Ministero dell' Ambiente e della Sicurezza Energetica

Parere n. 248 del 14/12/2023

Progetto	<p><i>Istruttoria Valutazione Impatto Ambientale</i></p> <p>Progetto di un impianto fotovoltaico, della potenza di 31,016 MW e delle relative opere di connessione alla RTN, da realizzarsi nel comune di Termoli (CB), in località Contrada Bosco Cattaneo</p> <p>ID_VIP: 8992</p>
Proponente	<p>Stefana Solare S.r.l.</p>

Figura 1 Layout impianto e opere connesse (cfr. Codice Elab. FV01_B3bis) prima della richiesta di integrazioni

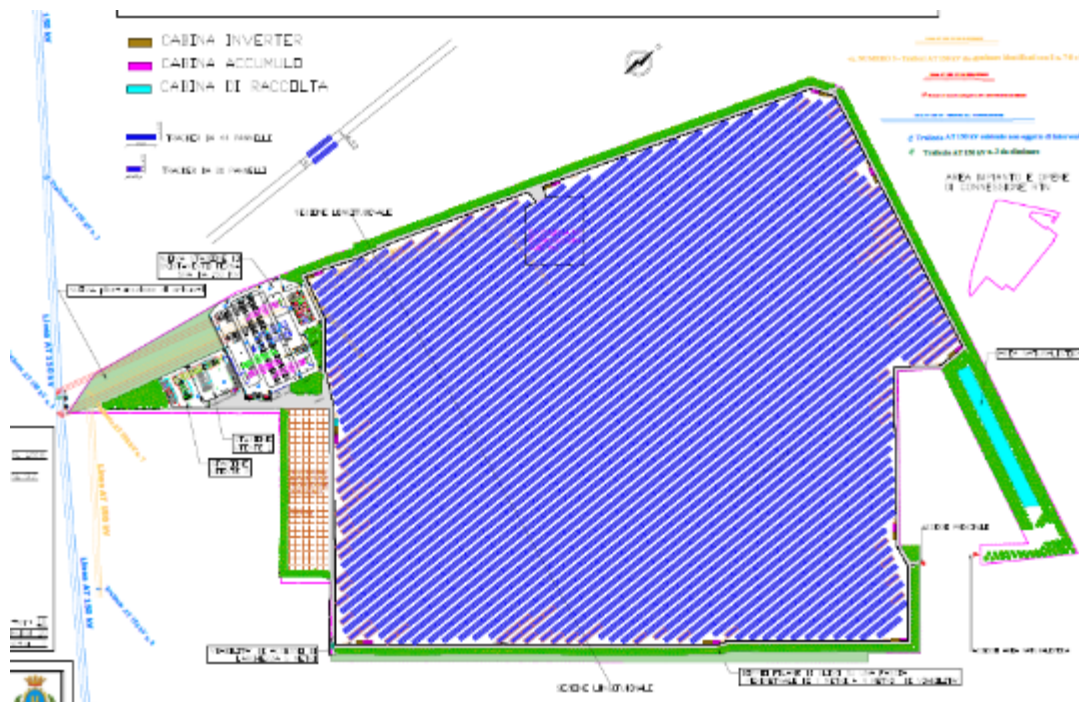
A tal proposito, la Commissione ha richiesto al Proponente, nell'ambito della richiesta di integrazioni e chiarimenti, di "dettagliare riportando anche su cartografia la localizzazione, dimensione e profondità delle aree umide, e come si intende realizzarle dal punto di vista architettonico anche con elaborati tecnici (piante, sezioni, fotosimulazioni, ecc)." Il Proponente nell'Elaborato I.0 Integrazioni MASE al § 2.2. ha riferito che dopo un'attenta analisi sulla fattibilità tecnica e ambientale inerente alla creazione di una zona umida all'interno del lotto di progetto, ha deciso di stralciare tale opera e sostituirla con una semplice area boscata con specie autoctone (roverella e olmo campestre), come riportato nella figura seguente. Tale decisione afferma altresì il Proponente che è scaturita dalle seguenti problematiche alla realizzazione di un'area umida:

1. Quantità d'acqua non sufficiente a mantenere il livello del laghetto su un minimo di 40 cm. Non era possibile mantenere tale livello solamente con il recupero delle acque di lavaggio dei pannelli. Infatti, nei periodi di secca la zona umida avrebbe corso il rischio di rimanere asciutta, con conseguenti problemi alla flora e fauna che si sarebbe insediata nel tempo.
2. La creazione di uno specchio d'acqua nei pressi di un impianto fotovoltaico avrebbe aumentato il rischio di confusione degli uccelli acquatici (effetto lago), anche se la società utilizzerà pannelli a basso indice di riflettanza. Per maggiori informazioni sull'area da rimboschire si rimanda all'elaborato aggiornato del progetto di rimboschimento (Relazione E9_R1) ed alla sezione compensazione del presente parere.

Figura 41 Layout dell'impianto con sistemazione delle aree a verde

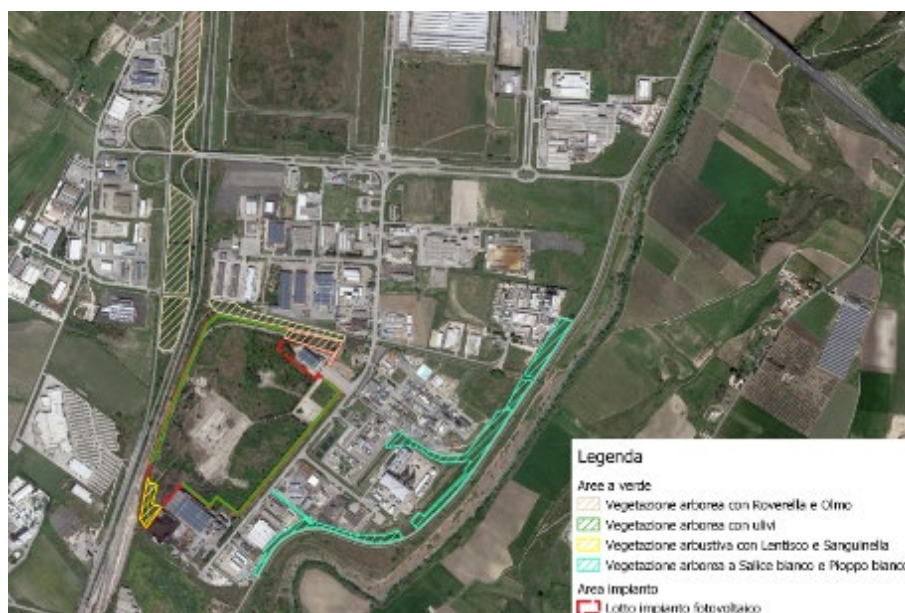
Inoltre, a seguito di richiesta di integrazioni da parte della Commissione il Proponente chiarisce che l'area umida che era stata prevista inizialmente all'interno del lotto di progetto lungo il confine nord, a seguito di una verifica di fattibilità tecnica e ambientale, ha deciso di stralciare tale opera di compensazione e di sostituirla con una semplice area boscata con specie autoctone (roverella e olmo campestre). Tutto ciò dovuto a due ordini di problematiche emerse: 1. Quantità d'acqua non sufficiente a mantenere il livello del laghetto su un minimo di 40 cm. Non era possibile mantenere tale livello solamente con il recupero delle acque di lavaggio dei pannelli. Infatti, nei periodi di secca la zona umida avrebbe corso il rischio di rimanere asciutta, con conseguenti problemi alla flora e fauna che si sarebbe insediata nel tempo. 2. La creazione di uno specchio d'acqua nei pressi di un impianto fotovoltaico avrebbe aumentato il rischio di confusione degli uccelli acquatici (effetto lago), anche se la società utilizzerà pannelli a basso indice di riflettanza.

Il progetto di impianto fotovoltaico, per evitare problematiche legate alla mancanza di corridoi ecologici, che ovviamente si presentano in un contesto industriale come quello in esame, prevede di eseguire un rinverdimento tramite alberature lungo tutto il perimetro del lotto e di un'area di confine sul lato nord-est di circa 1 ettaro, come riportato nella figura seguente.
